ATA DE REUNIÃO PARA AVALIAÇÃO E JULGAMENTO DOS DOCUMENTOS DE HABILITAÇÃO – ENVELOPE Nº02 - PROTOCOLO 18.083.590-3, DA CONCORRÊNCIA 01/2021/COMEC - 102/2021/GMS.

PARECER TÉCNICO DE ANÁLISE DE DOCUMENTAÇÃO DE HABILITAÇÃO E DILIGÊNCIA - DA CONCORRÊNCIA 01/2021/COMEC - 102/2021/GMS, PROTOCOLO 18.083.590-3.

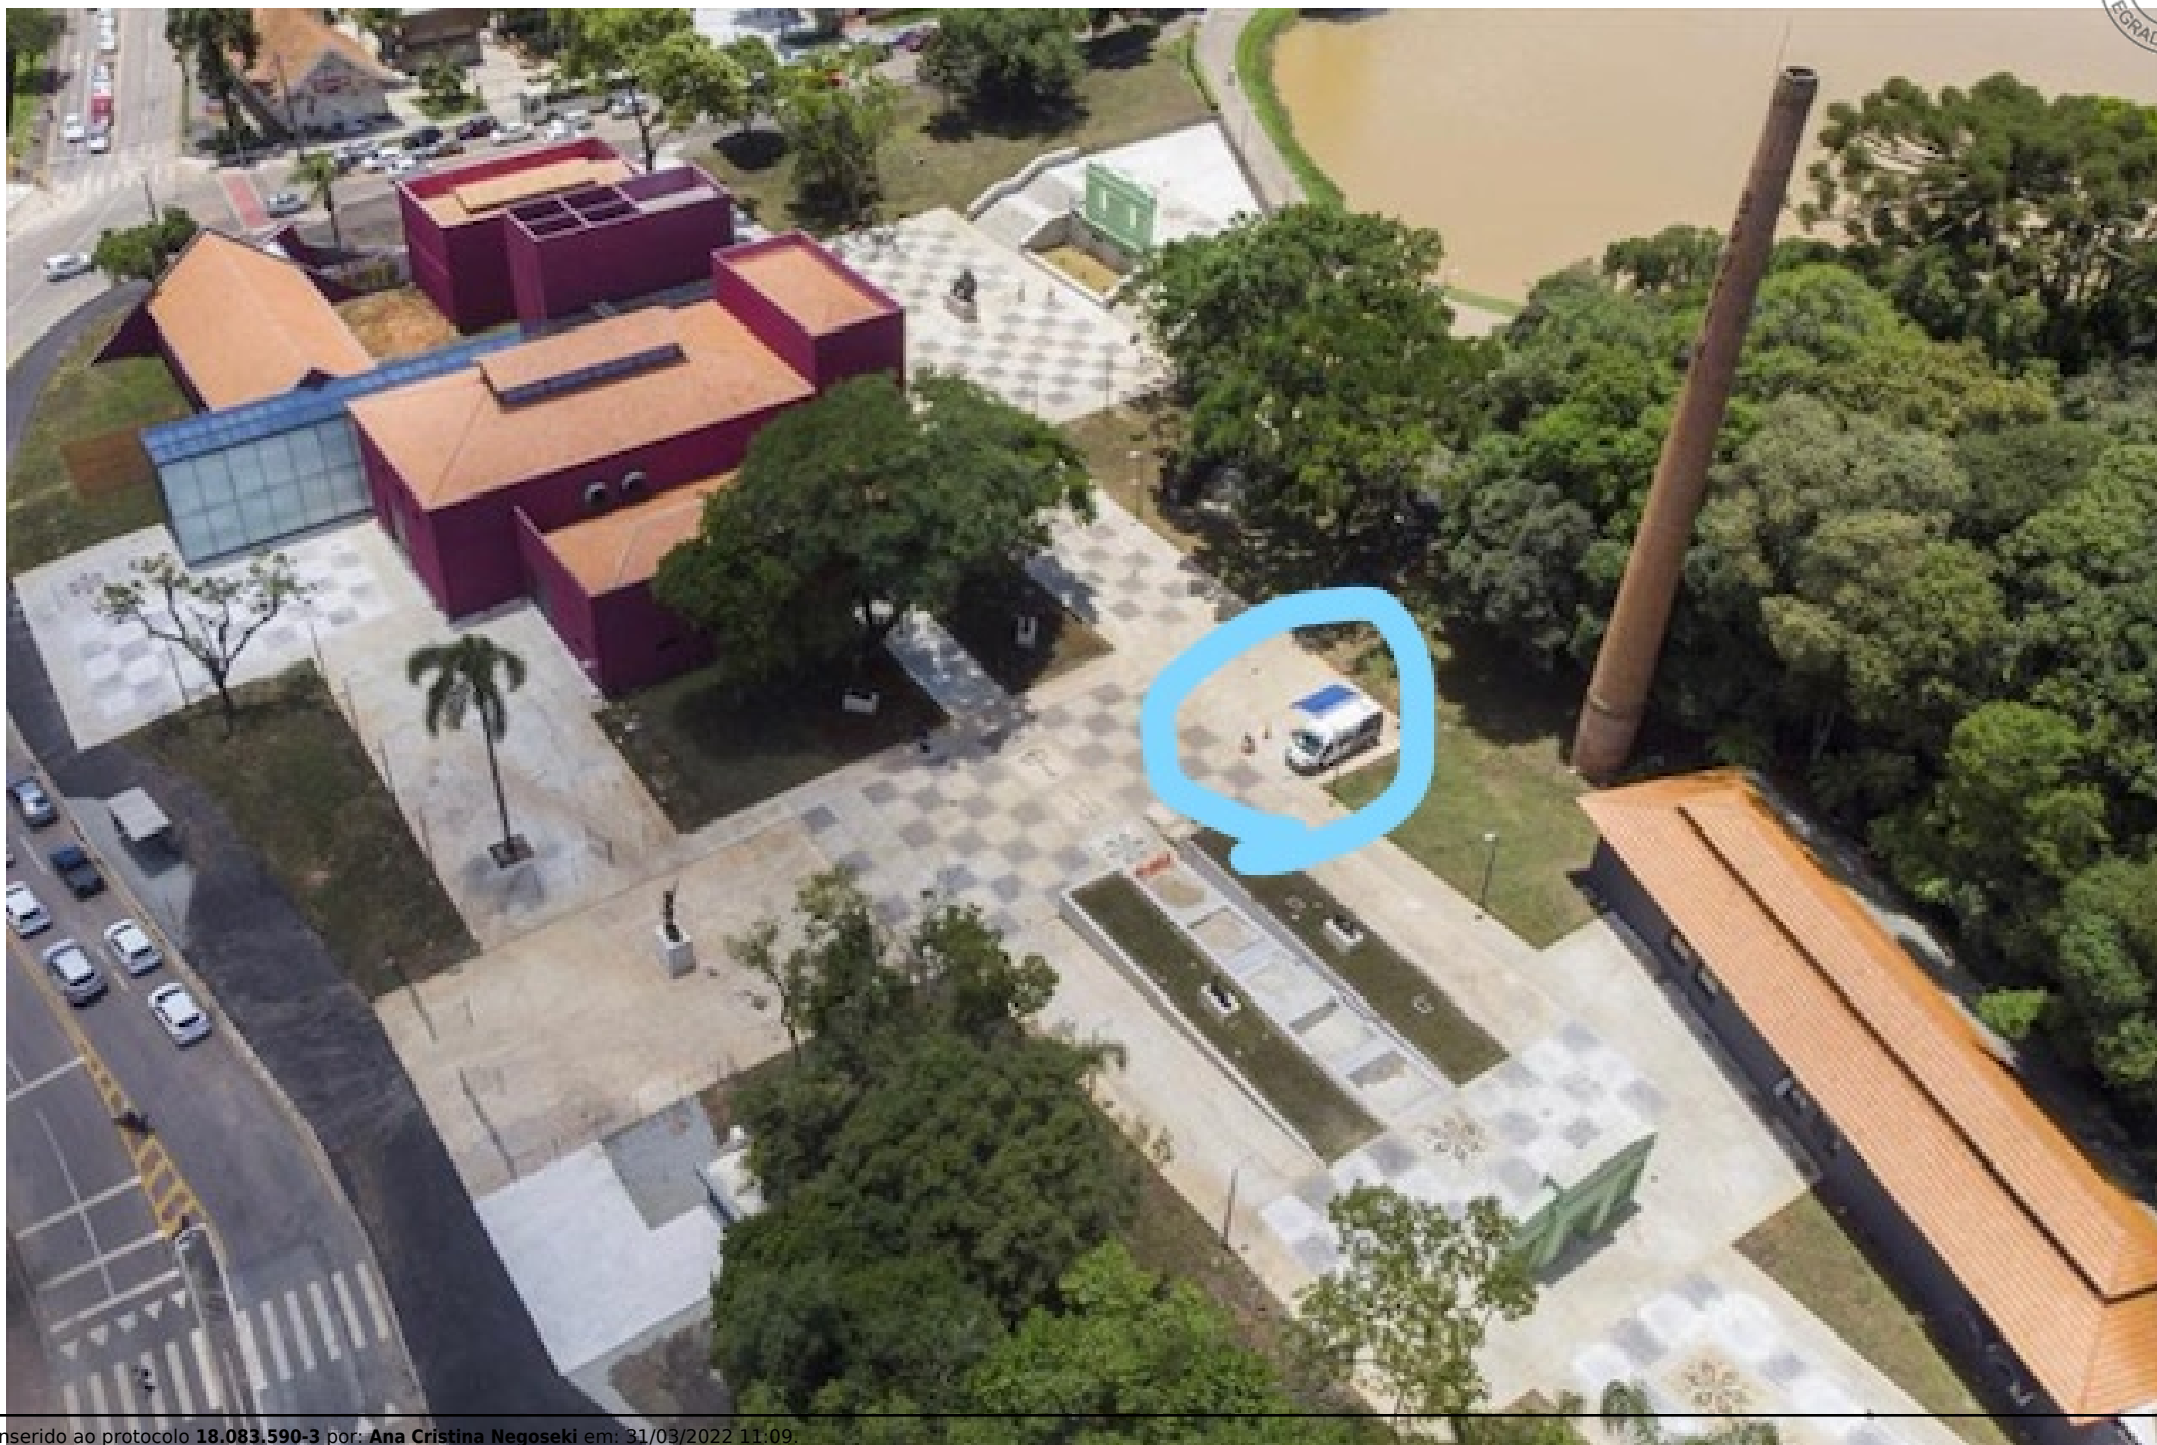
Nas NOTAS do projeto é possível identificar as especificações técnicas do piso e são similares as especificações do piso que irá ser feito no terminal, inclusive com o detalhe das juntas de construção e juntas serradas.

No item 10 das NOTAS aparece que o piso foi dimensionado para tráfego de veículos.

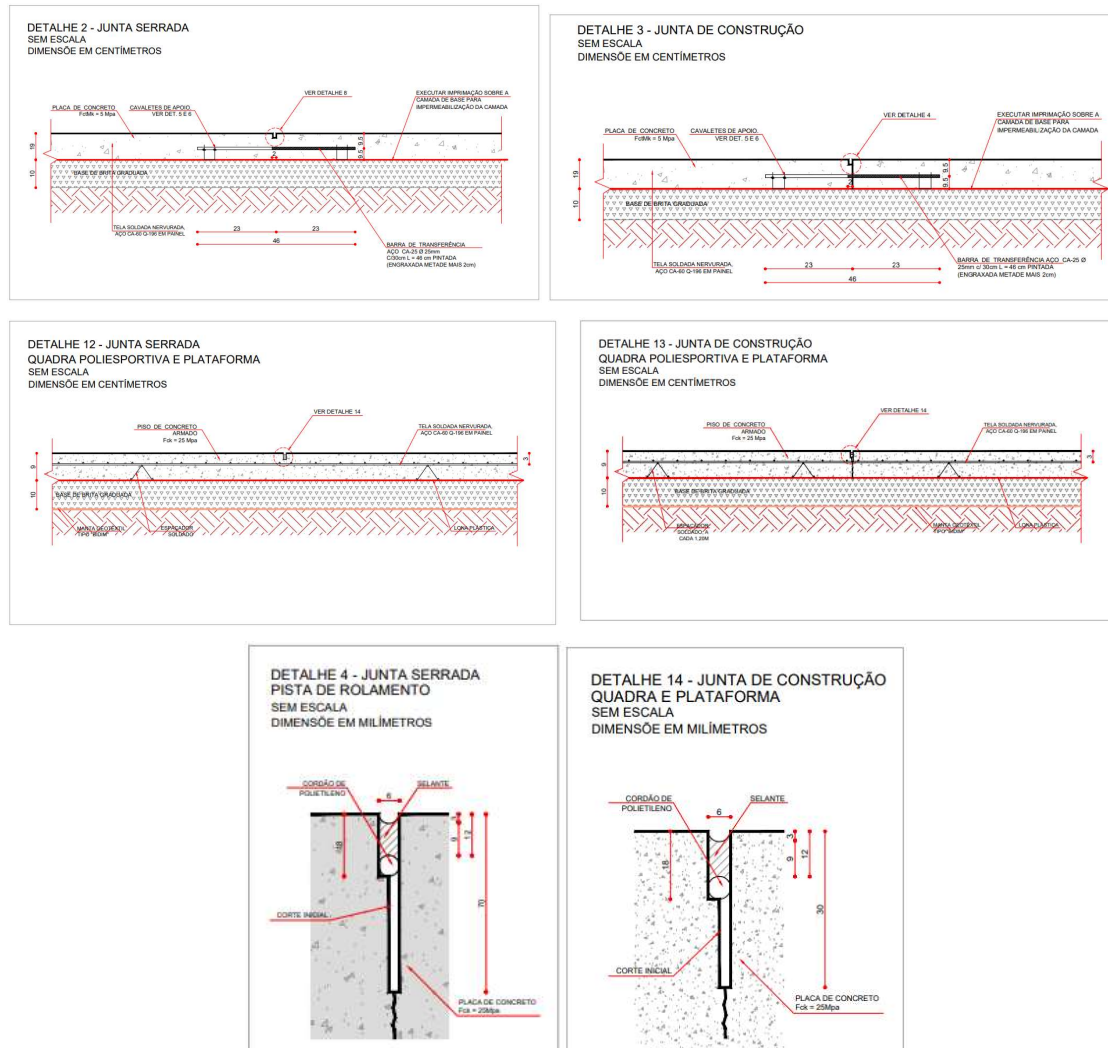
Inicialmente, cabe explicitar as características técnicas do pavimento que compõe o objeto licitado. O pavimento é formado por camada de base de brita graduada, com 10 cm, armadura em tela soldada nervurada de aço CA-60 Q196, placa de concreto com espessura da camada variando entre 19 cm e 9 cm. Além disso, o serviço prevê a execução de juntas serradas e de construção, conforme detalhamento:

DETALHE 01
SELANTE PARA JUNTA SERRADA
SEM ESCALA

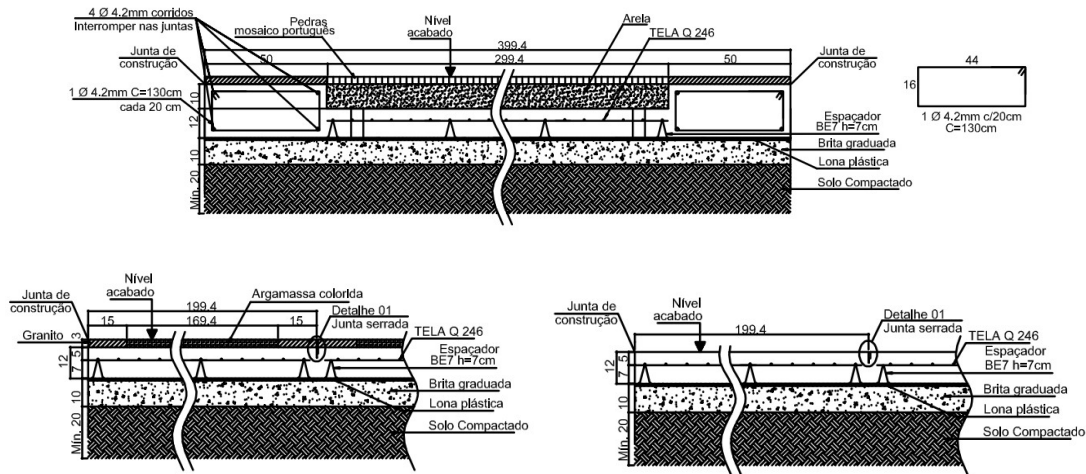
Ao analisar o projeto, foi possível identificar que o pavimento executado é formado por camada de base de brita graduada, com 10 cm, armadura em tela soldada nervurada de aço CA-60 Q246, placa de concreto com espessura da camada variando entre 22 cm e 12 cm. Ainda, são previstas a execução de juntas serradas e de construção.

Ao analisar os projetos e compará-los com o objeto a ser contratado, é notável que as características de dimensionamento, materiais e método executivo possuem complexidade similar.
